**Gemeinde Grünheide (Mark)  
Neuaufstellung des Flächennutzungsplans**

**Abwägungsergebnisse der**  
eingegangenen Stellungnahmen der

im Rahmen der frühen Beteiligung  
zum Flächennutzungsplan-Vorentwurf und zum Flächennutzungsplan -Entwurf gemäß  
§ 4 Abs. 1 und 2 BauGB sowie Abstimmung mit den Nachbargemeinden nach § 2 BauGB

Stand:22. Mai 2026

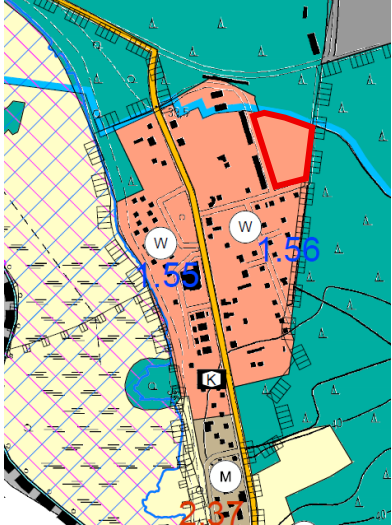
<p><b>Änderungsfläche Spreeau (0,6ha)</b>                  Die Änderungsfläche Spreeau befindet sich auf einem Waldgebiet. Gemäß §1 BWaldG ist der Wald zu erhalten, erforderlichenfalls zu mehr und seine ordnungsgemäße Bewirtschaftung nachhaltig zu sichern.</p>	<p><b>Wird zur Kenntnis genommen.</b>                  Die Gemeinde verfolgt die Wohnbauflächenentwicklung an diesem Standort nicht mehr. Die rot abgegrenzte Fläche entfällt. Im Entwurf wurde dafür Waldfläche dargestellt.</p>

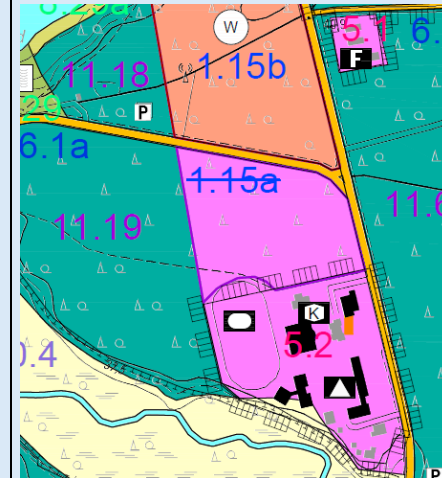
<p><b>Wohnbaufläche Nr. 1.28 (0,4 ha)</b>          Die betreffende Fläche liegt innerhalb eines Landschaftsschutzgebiets. Eine mögliche bauliche Entwicklung erfordert daher eine Einzelfallprüfung in Abstimmung mit dem zuständigen Ministerium für Landwirtschaft, Umwelt und Klimaschutz (MLUK).</p>	<p><b>Wird zur Kenntnis genommen.</b>          Nach erneuter Prüfung wurde auf diese Flächenerweiterung verzichtet.</p>
	<p><b>Wohnbaufläche Nr. 1.13 (0,6 ha)</b> – keine Bedenken  <b>Wohnbauflächen Nr. 1.3 (0,4 ha)</b> – keine Bedenken  <b>Wohnbaufläche Nr. 1.31 (0,4 ha)</b> – keine Bedenken  <b>Wohnbaufläche Nr. 1.32 (1,1 ha)</b> – keine Bedenken</p>	<p><b>Wird zur Kenntnis genommen.</b></p>

Auszug 2. Entwurf TRP EE – wesentliche Änderungsbereich rot markiert

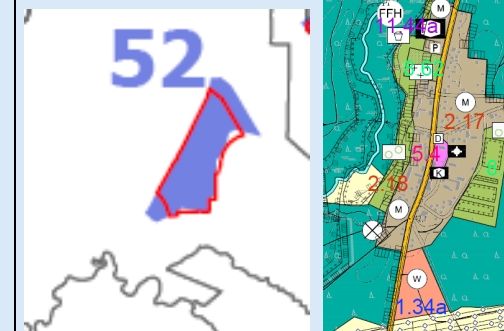
<p>Ebenfalls bitten wir um ein Abstimmungsgespräch zum VR WEN 52 Hangelsberg, da sich im nördlichen Bereich der Sonderbaufläche Abweichungen zur Gebietskulisse ergeben haben.</p>	<p>Darstellung Vorentwurf orange Schraffur und Abgrenzung rote Abgrenzung angepasste Darstellung im Entwurf</p> 
		<p><u>Hinweise zur Rohstoffgewinnung:</u>          Im Geltungsbereich des FNP befinden sich Flächen mit Bergbauberechtigung und Baubeschränkungsgebiete, welche auch als solche gekennzeichnet sind. Bei Überplanung dieser Gebiete, empfehlen wir eine Abstimmung mit dem Landesamt für Bergbau, Geologie und Rohstoffe.</p>	<p><b>Anregung wird wie folgt berücksichtigt.</b>          Das Landesamt wurde beteiligt. Die Stellungnahme wurde in die Abwägung eingestellt.</p>
		<p><u>Hinweise zur Siedlungsentwicklung / Wohnbauflächen:</u>          Im Zuge der Errichtung und des geplanten Ausbaus der Tesla-Gigafactory besteht im Umfeld aktuell und zukünftig eine gestiegene Nachfrage nach Wohnraum. Die Gemeinde Grünheide (Mark) und das Amt Spreenhagen sind im „Landesplanerischen Konzept zur Entwicklung des Umfeldes der Tesla-Gigafactory Berlin-Brandenburg“ als Teil des engeren Bezugsraums mit höchster Lagegunst eingestuft (LPK Tesla Kapitel 3.5). Die Schaffung zusätzlicher Wohnbauflächen in der Gemeinde Spreenhagen entspricht demzufolge grundsätzlich den landes- und regionalplanerischen Zielsetzungen.</p> <p>In der Gemeinde Grünheide ist eine Wohnsiedlungsentwicklung für den örtlichen Bedarf im Rahmen der Eigenentwicklung möglich (Z 5.5 2 LEP HR). Zusätzlich zu den quantitativ nicht begrenzten Potenzialen der Innentwicklung kann dafür die</p>	<p><b>Wird zur Kenntnis genommen.</b></p>

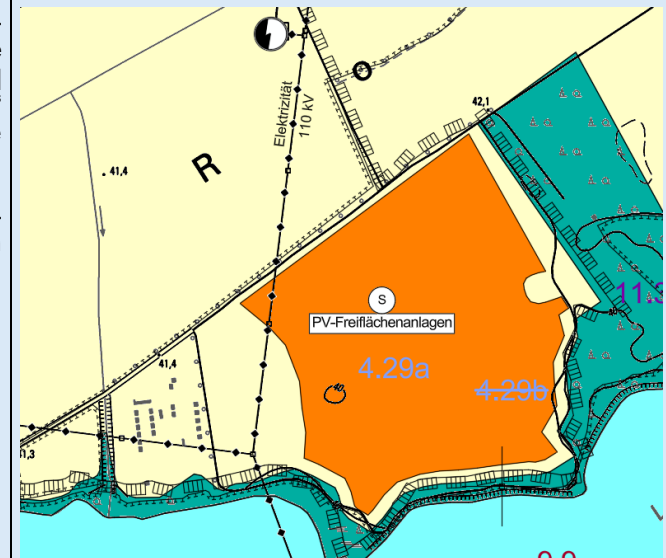
Die geplante Sonderbaufläche Photovoltaik im Ortsteil Kagel soll anhand des folgenden Negativkriteriums (PV-FFA-Kriteriengerüst) überprüft werden (Bild 1). Die geplante Sonderbaufläche Photovoltaik befindet sich teilweise auf Flächen „[N 02] Abstandszone zu Siedlungsgebieten und sonstigen geschützten Nutzungen.“ Diese Flächen klassifiziert das Kriteriengerüst PV-FFA als Negativkriterium für die Auswahl des Standorts für PV-FFA.

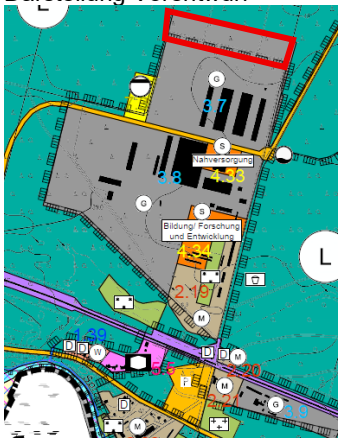
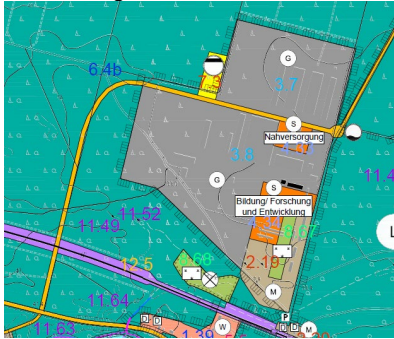
1.56 Spreeau  
**Bedenken**  
 Mit der Fläche 1.56 wird an die nördlich gelegene gewerbliche Baufläche (Gewerbegebiet / Industriegebiet) herangerückt.  
 Mit der geplanten Wohnbaufläche erhöht sich das zu berücksichtigende Schutzniveau der Gewerbebetriebe im Bebauungsplangebiet Nr. 01 Handelslogistikzentrum und Gewerbepark Freienbrink.  
 Nur wenn dargelegt werden kann, dass die Erwartungen zum Schutzanspruch der geplanten Wohnbaufläche (Geräusche, Gerüche) nicht im Konflikt zu den vorhandenen Anlagen stehen, ist aus immissionsschutzfachlicher Sicht eine Entwicklung als Wohnbaufläche möglich. Dies ist im Rahmen des weiteren Verfahrens zu ermitteln und zu bewerten. Der Bestandsschutz der angrenzenden Gewerbebetriebe darf durch die hinzukommende schutzbedürftige Nutzung nicht beeinträchtigt werden.  
 Andernfalls kann dies zu einer Beschränkung der gewerblichen Anlagen führen.

**Anregung werden berücksichtigt**  
 Fläche wird nicht mehr weiterverfolgt. Der Entwurf und die Begründung wurden angepasst.  
 Wohnbaufläche wurde reduziert (rot markiert) und entsprechend des Bestandes als Waldfläche im Entwurf dargestellt.

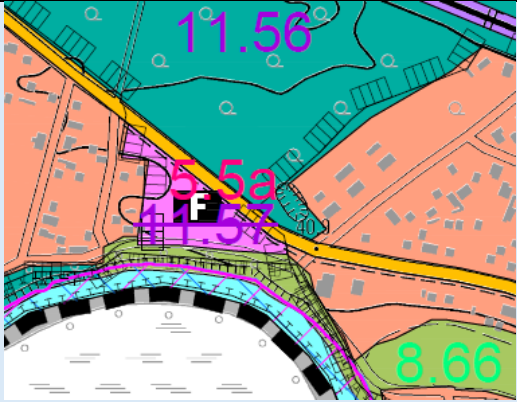
<p><b>Nr. 2.20 Baufläche/Mischgebiet</b> Da hier keine Änderung zum Vorentwurf trotz entsprechender Stellungnahme zu verzeichnen ist - siehe hierzu Seite 9 der Stellungnahme des LFB v. 09.08.2024 zum Vorentwurf der frühzeitigen Beteiligung.</p> <p>Während dem damaligen Hinweis zum Spielplatz gefolgt wurde, findet sich im vorliegenden Entwurf erneut die Überplanung durch „Mischgebiet“ nordöstlich des Bahnübergangs Hangelsberg. Hier ist das Landeswald-Flurstück 673 der Gemarkung Hangelsberg, Flur 1 als NWE-10 Fläche sowie eine Privat-Flurstück (534) betroffen. Dazu findet sich kein Begründungsansatz im vorliegenden Entwurf.</p> <p>Aktuell befindet sich das Bahnhofsumfeld Hangelsberg in einem gleichnamigen B-Plan-Verfahren der Gemeinde Grünheide (B-Plan Nr. 63), ein entsprechender Aufstellungsbeschlusses für den Geltungsbereich wurde bereits gefasst.</p> <p><b>Dieser Geltungsbereich schließt diese im Entwurf als Mischgebiet gekennzeichnete Fläche auf der Nordost-Seite des Bahnübergangs nicht mit ein.</b> Insofern wird eine Anpassung des Entwurfes und damit die Rücknahme der Überplanung als Mischgebiet gefordert.</p>	<p><b>Die Anregung zum Flurstück 673 kann nicht nachvollzogen werden.</b> Es wurde im Entwurf lediglich das Flurstück 534 mit dem Baudenkmal als gemischte Baufläche dargestellt. Das Flurstück 673 wurde als Wald dargestellt. Unabhängig davon sind die Darstellungen im FNP nicht grundstücksscharf.</p>

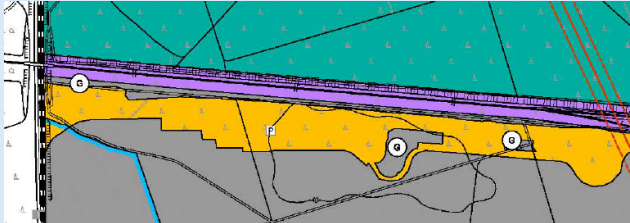
<p><b>Nr. 4.24</b> <b>Ortsteil Kagel, südlich Erknerstraße, Bereich der Nahversorgung</b> Die Entwicklung dieser teilweisen Waldfläche ist im Zusammenhang mit der Entwicklungsfläche 1.30 zu sehen. <u>Die erforderliche Waldumwandlung wird in Aussicht gestellt.</u> Gemäß LWaldG Brandenburg ist die Waldumwandlung entsprechend vorab zu kompensieren.</p>	<p><b>Wird zur Kenntnis genommen</b> Im Ergebnis des Zustimmungsverfahrens, wurde vom zuständigen Ministerium für Land- und Ernährungswirtschaft, Umwelt und Verbraucherschutz (MLEUV) mitgeteilt, dass eine Zustimmung für die Sonderbaufläche nur anteilig möglich ist. Daher wurde die Sonderbaufläche Richtung Osten verschoben, um sich innerhalb des 300-Meter-Abstands zum im Zusammenhang bebauten Ortsteil zu befinden. Die Darstellung der betreffenden Fläche wird künftig Grünfläche sein. Eine Mehrinanspruchnahme von Wald findet nicht statt.</p>

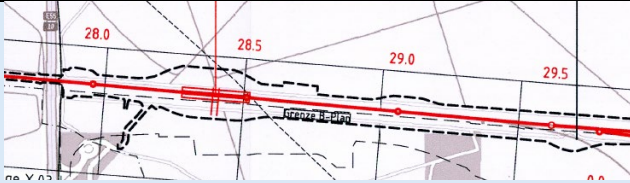
<p><b>Nr. 4.29</b>  <b>Solarpark Am Dudel</b>          Die Planfläche für die Errichtung von Photovoltaikanlagen liegt hier außerhalb von Waldflächen. Es wird darauf hingewiesen, dass aus Gründen der zukünftigen Verkehrssicherheit ein ausreichender Abstand zu den benachbarten Waldbeständen einzuhalten ist.          Grundsätzliche Bedenken werden nicht erhoben.</p>	<p><b>Wird zur Kenntnis genommen</b>          Es erfolgt eine Anpassung der Fläche gem. den Kriterien im 2. Entwurf des Sachlichen Teilregionalplans Oderland-Spree Erneuerbare Energien (TRP EE). Im Rahmen der verbindlichen Bauleitplanung werden die konkreten Abstände mit der Forstbehörde abgestimmt.</p> 
	<p><b>Nr.: 4.32 Hangelsberg, Sonderbaufläche „Erneuerbare Energien“</b>          Die ca. 383 ha große Waldfläche ist identisch mit dem Geltungsbereich des B-Plans 52 „Windpark Kienbaum-Hangelsberg“ Innerhalb dieser Flächenkulisse ist die Umwandlung von Teilflächen zur Errichtung von Windkraftanlagen möglich. In diesem Zusammenhang weise ich auf das derzeit laufende Genehmigungsverfahren nach BImSchG zur Errichtung von Windkraftanlagen hin.          Nach dem bisherigen Planungs-/Antragsstand sieht der Vorhabenträger die Errichtung von insgesamt 18 WKA vor. Forstwege und ggf. „Hilfs- und Arbeitsflächen“ dürfen zum Zweck der Errichtung der WKA grundsätzlich nur zeitweilig umgewandelt werden. Bis auf die Stellflächen der WKA ist der „Wald“ grundsätzlich zwingend zu erhalten.</p>	<p><b>Wird zur Kenntnis genommen</b>          Es erfolgt eine weitere Anpassung der Fläche entsprechend des 2. Entwurfs des Sachlichen Teilregionalplans Oderland-Spree Erneuerbare Energien (TRP EE)</p>
